大型トラック後輪制動装置のリコール

平成 28年12月1日

リコール届出番号3929 リコール開始日：平成28年12月26日

改善箇所説明図

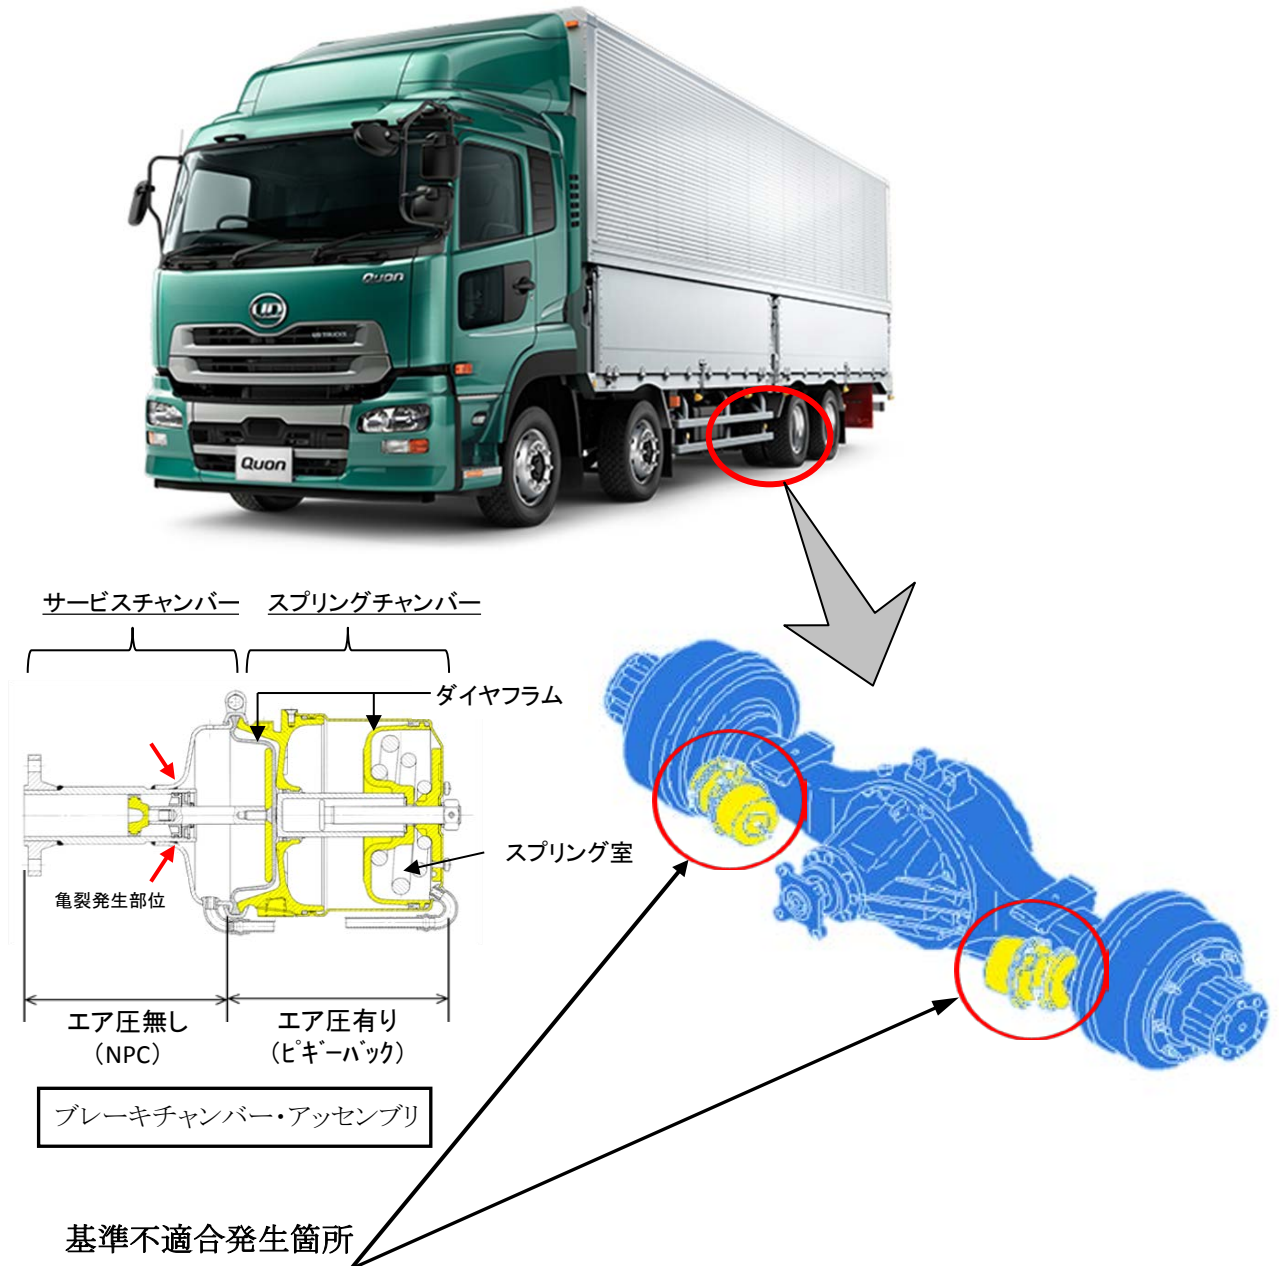
大型トラックの後輪制動装置において、ブレーキチャンバーの強度が不足しているため、高速道路における路側帯との区分線（バイブラライン）上を時速80 km/hで走行した際の振動周波数によってブレーキチャンバーに亀裂が生じることがある。そのため、そのままの状態で使用を続けると亀裂が進行し、最悪の場合、当該チャンバーが分離するおそれがある。

全車両、後輪のブレーキチャンバーを確認し、未対策品が装着されている場合には、ブレーキチャンバーアッセンブリを対策品と交換する。

注： 内は交換部品を示す。

識別：対策品の交換終了は、運転席側ドア開口部のドアストライカー部分に白色ペイントを塗布する。
